報告書No. KL202508046

クレーム調査報告書

件名: K7V140DTP油漏れ

写真1 巣による油漏れが発生した

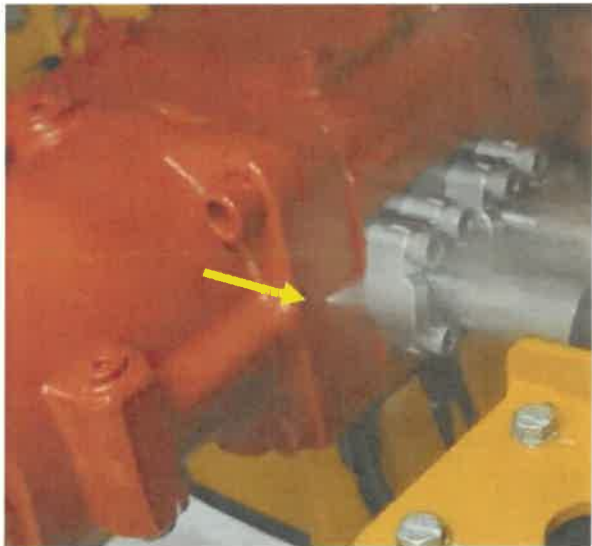
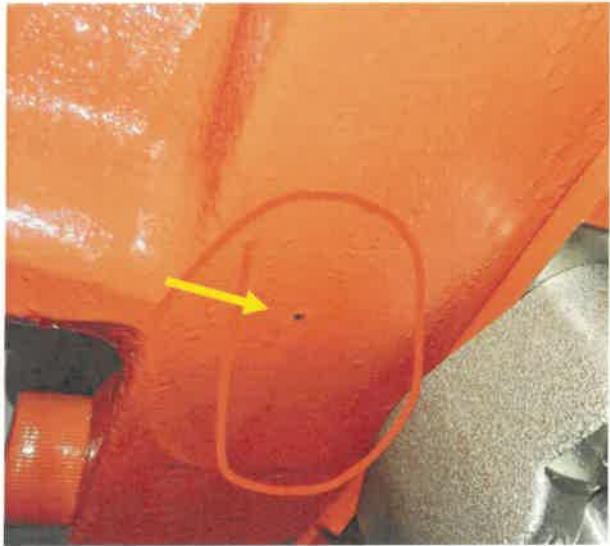
巣による油漏れが発生した。(写真1)
主泵泵体下方因砂眼存在,有漏油发生。(照片1)

写真2 R側ケーシングの指摘部位から大量の気泡が発生した

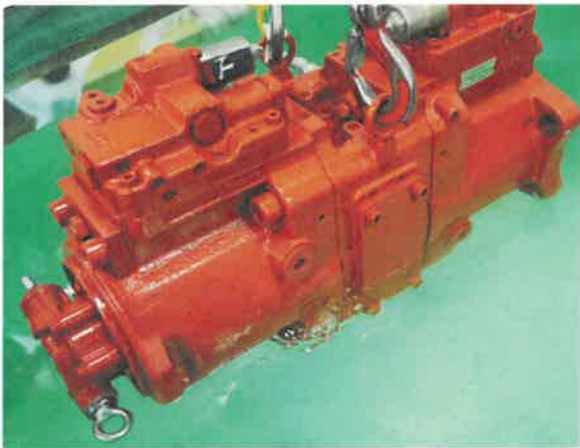
1. 外観確認 (外观确认)
返却されたポンプの外観を確認した結果、異常は見られなかった。
对返修泵的外观进行确认,未见明显异常。
2. 再現試験 (再现试验)
返却された状態でエア試験を行った結果、R側ケーシングの指摘部位から大量の気泡が発生していることを確認しました。(気圧: 0.5MPa) (写真2)
返回状态下进行气密性试验结果,确认后泵体被指摘处有大量气泡冒出,(气压值: 0.5MPa)
(照片2)
3. 開放点検 (分解确认)
①油漏れが発生した箇所をPT及び切断検査を行った結果、鑄造欠陥が見られた。(写真3)
对漏油部位进行PT探伤及切断检查后,发现铸造缺陷。(照片3)
②不具合部位を切断して拡大観察し、押湯縮松と推測します。
将不良部位切断后放大观察,推测为冒口缩松不良。

写真3 鑄造欠陥が見られた、押湯縮松と推測します

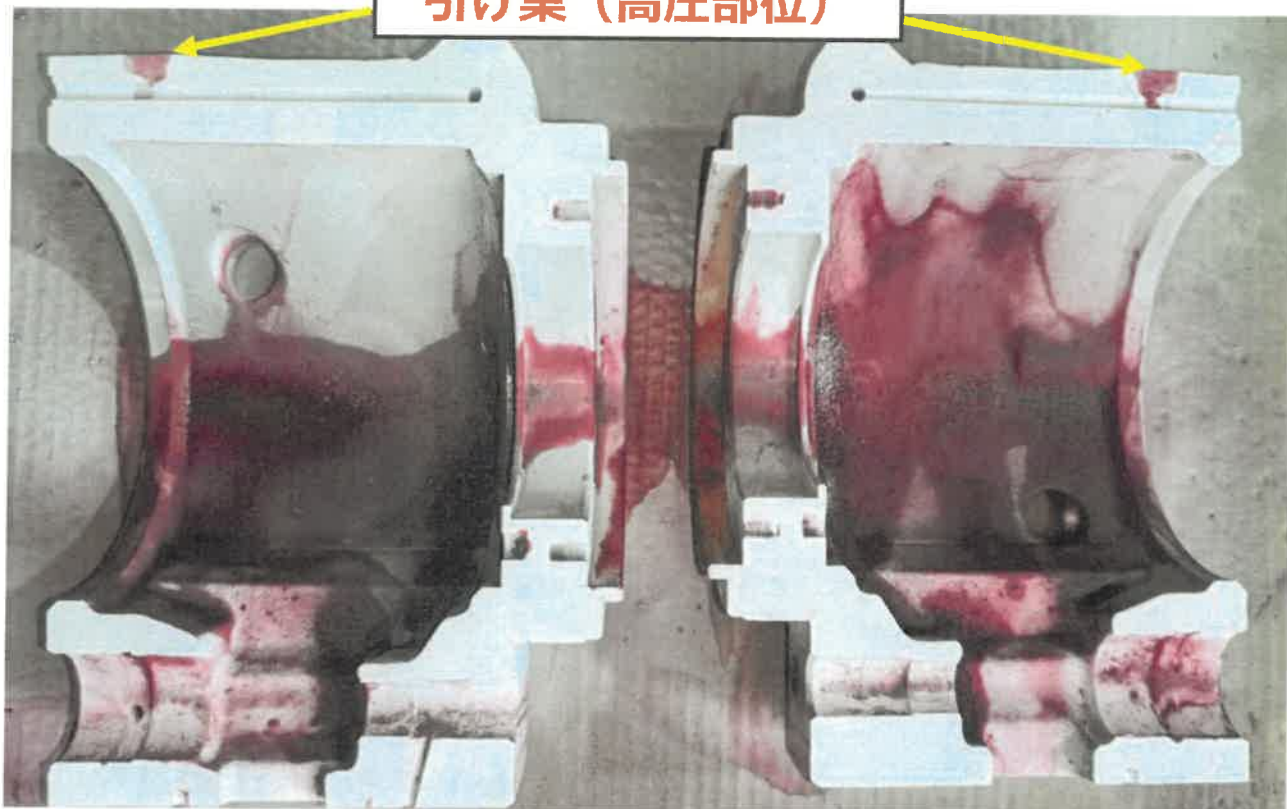
上記の調査結果より、油漏れの原因は貴社で実機テスト中にポンプの内部にある鑄造欠陥がポンプ内部の圧力によって、貫通したためと推測します。表面観察の結果から、この鑄造欠陥は押湯縮松と推定されることから、縮松原因は、スプリーの充填高さが不足していることによる押湯縮松ことが原因と考えます。
根据上记的调查结果,漏油的原因推测是由于在贵司进行实机试验的时候,泵内部的铸造缺陷被主泵内部的压力贯通所导致的。推测铸造缺陷为冒口缩松,缩松原因推测是由于冒口充型高度不足导致冒口缩松。

R側ケーシングを交換し、再運転、再調整した後、再塗装して再納入させていただきます。
更换后泵体后将该泵重新进行运转调整,各项性能正常进行涂装后再次纳入贵司。

1. 発生対策 (发生对策)
①注湯時に最後の箱の重量が不足している場合、鉄水は廃棄されます。
浇注尾箱时重量不足时铁水报废倒入废箱处理。
②ラインでのガン切断作業時、スプリー充填不足のものは選別して廃棄する。
下线掰枪作业时对于冒口未浇足予以隔离报废
2. 流出対策 (流出对策)
